911 GT3 Cup (991)

Verification of Tightening Torques, Rear Suspension

Fahrzeug / Vehicle:	911 GT3 Cup (991 II)
Bauteil / Part:	Hinterachse / Rear Suspension
Modell / Model	2018

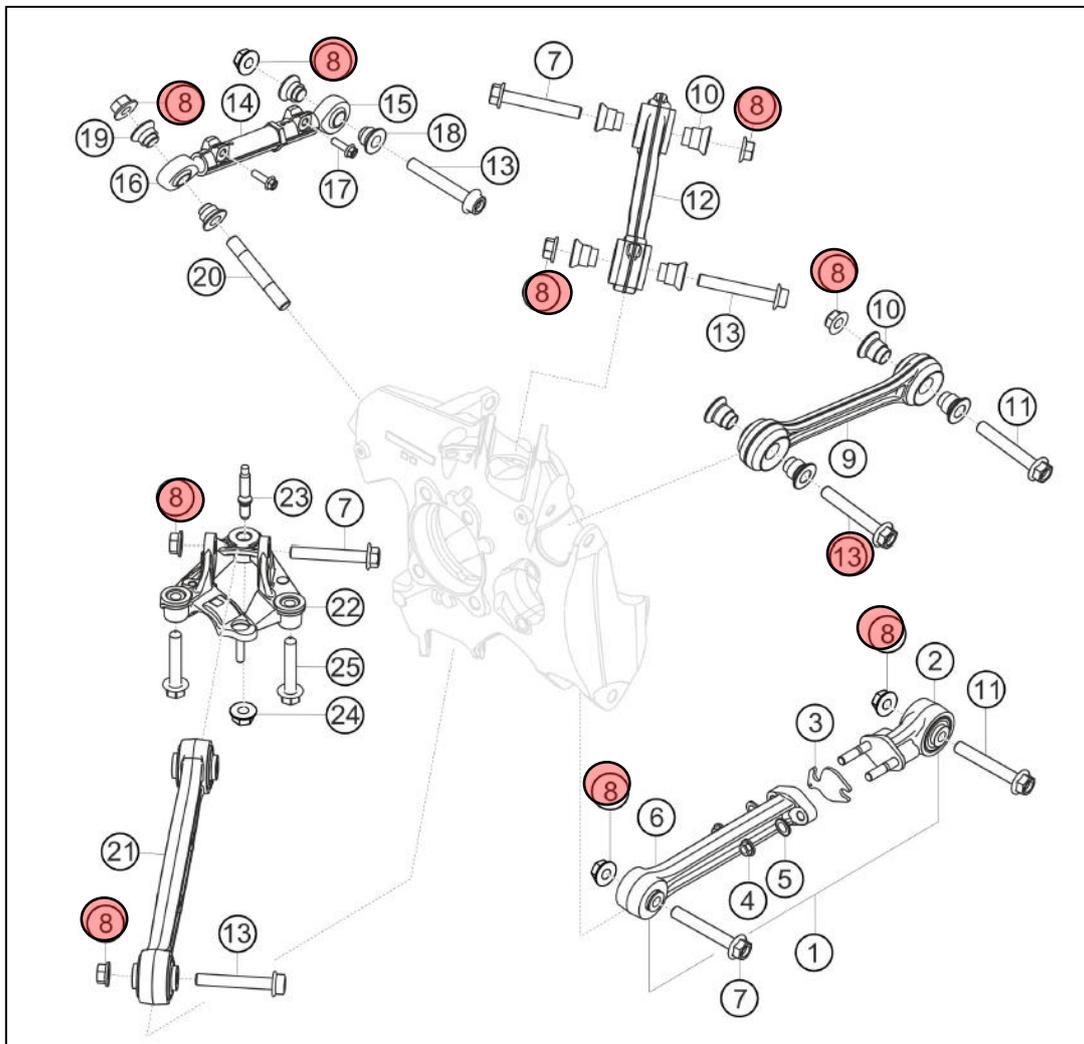
Porsche Motorsport empfiehlt vor dem nächsten Betrieb des genannten Fahrzeuges die Verschraubungen der Hinterachse, welche unten rot hervorgehoben sind, auf das richtige Drehmoment zu prüfen. Die zu überprüfenden Verschraubungen (Pos. 8 und 13) müssen mit 120 Nm angezogen werden.

Die im Diagramm angezeigten Positionen 8 und 13 sind mit 120 Nm anzuziehen.

Porsche Motorsport recommends ensuring all fastening attachments of the rear suspension shown below in red are checked to verify the proper torque requirement is met. The attachments to be checked require 120 Nm torque.

The highlighted connections 8 and 13 shown above require 120 Nm torque.
